Advies heraanleg Eksterlaar 2020

Dit jaar wordt Eksterlaar tussen de Mortselsesteenweg en de August Van de Putlei heraangelegd. Volgens de huidige plannen komen er verhoogde kruispunten en fietspaden van 1,75 meter breed. De rijweg voor de wagens wordt er 6 meter breed en er geldt een snelheidsregime van 30 km/uur.

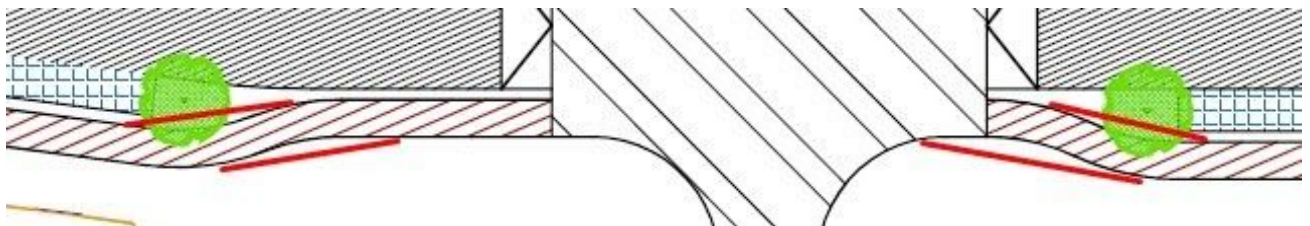
Fietsersbond Deurne vindt het ook niet logisch om de fietsers enerzijds fietspaden te geven, om ze vervolgens op de plaatsen waar het gevaarlijk wordt - de kruispunten - toch terug in gemengd verkeer te gooien. Dat komt de veiligheid niet ten goede. Net op de plaats waar de fietser bescherming nodig heeft, wordt die weggenomen. Door het fietspad over het

kruispunt door te trekken is er een duidelijke aanduiding op de weg dat er fietsers aankomen en dat autobestuurders niet zonder omkijken mogen afdraaien. Een gevaar dat elke fietser al te bekend in de oren klinkt. Nu worden fietsers achter een rij geparkeerde wagens verborgen en pas als ze ander verkeer moeten kruisen worden ze terug zichtbaar, maar krijgen ze vervolgens geen fietspad om hen veilig over dat kruispunt te leiden. Als men de keuze maakt om hier fietspaden aan te leggen, dan moet men consequent zijn en die ook over de kruispunten doortrekken. Het is ofwel het één of het ander.

Ook het vele geslalom en de chicanes die worden aangelegd zijn een minderwaardig ontwerp. Dat kan veel geleidelijker. Asverschuivingen zijn ten eerste te vermijden, maar als je dan toch zo'n asverschuiving aanlegt, moeten de bochten veel meer opgevuld worden. Het fietspad moet in de chicane met andere woorden breder zijn dan elders. Het huidige ontwerp is absoluut niet comfortabel en de chicanes vormen een gevaar voor naast elkaar rijdende fietsers.

Aansluiting August Van de Putlei:

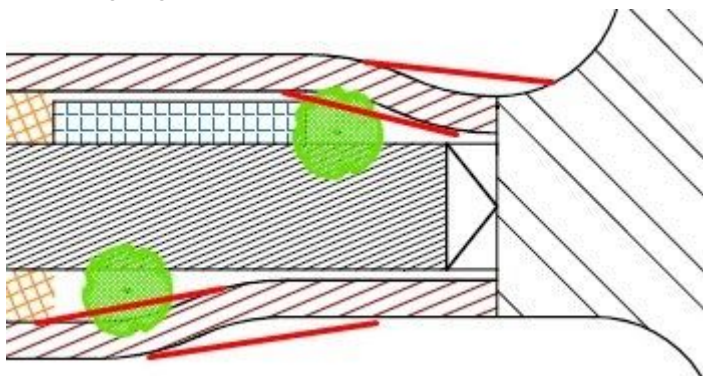
Op het verkeersplateau op de kruising de Mortselsesteenweg missen we ook een duidelijke aansluiting van en naar het fietspad aan de overkant van de weg. Het lijkt ons aangewezen om hier een brede (4 meter) aansluiting te maken met voldoende brede bochtstralen.
